改善箇所説明図

改善の内容

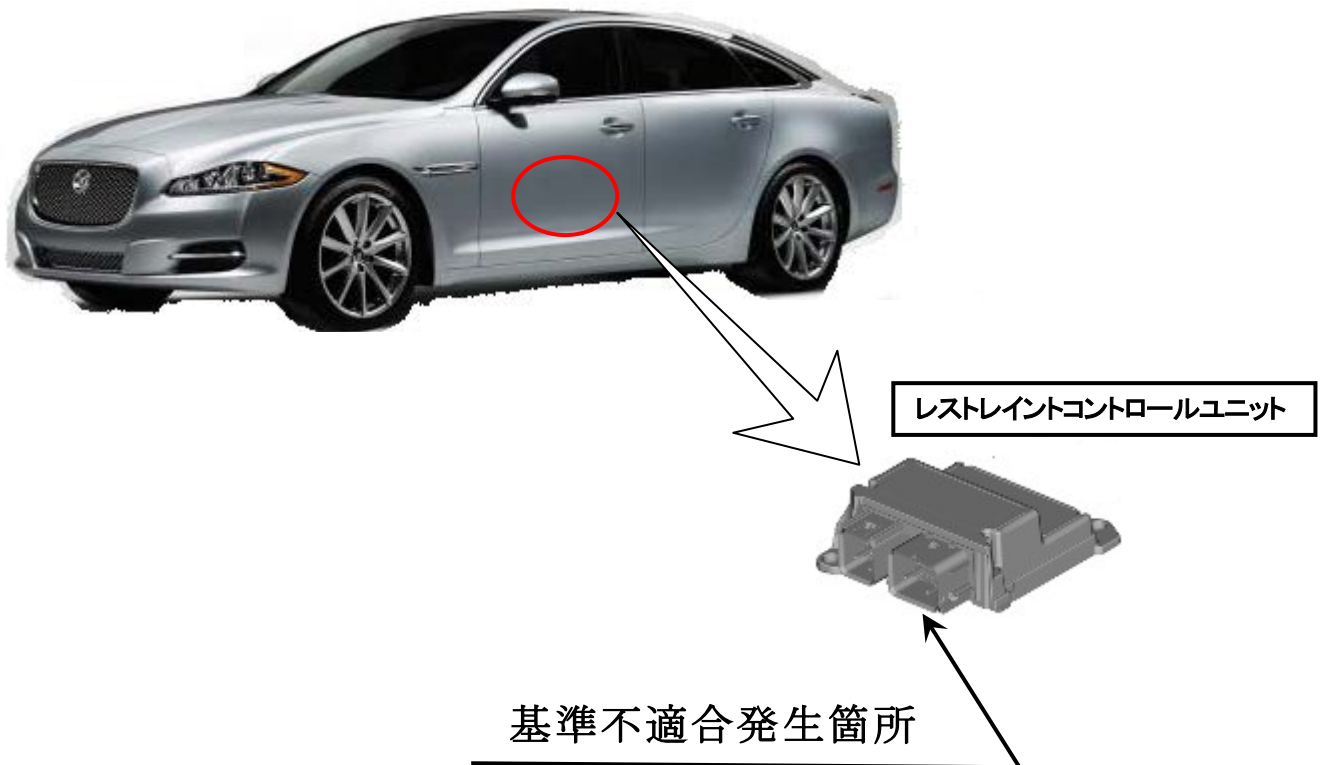
整備時に使用する診断機の設定が不適切なため、エアバッグ展開を制御するレストレイントコントロールユニットに誤ったプログラムが設定されたものがある。そのため、エアバッグ展開制御のしきい値が設計値より高くなり、衝突時にエアバッグが展開せず、最悪の場合、乗員が過度の傷害を負うおそれがある。

全車両、レストレイントコントロールユニットのプログラムを確認し、誤ったプログラムが設定されている場合は、正しいプログラムに変更する。

識別：左フロントドアチェックアームの取付けボルト頭部に白ペイントを塗布する。
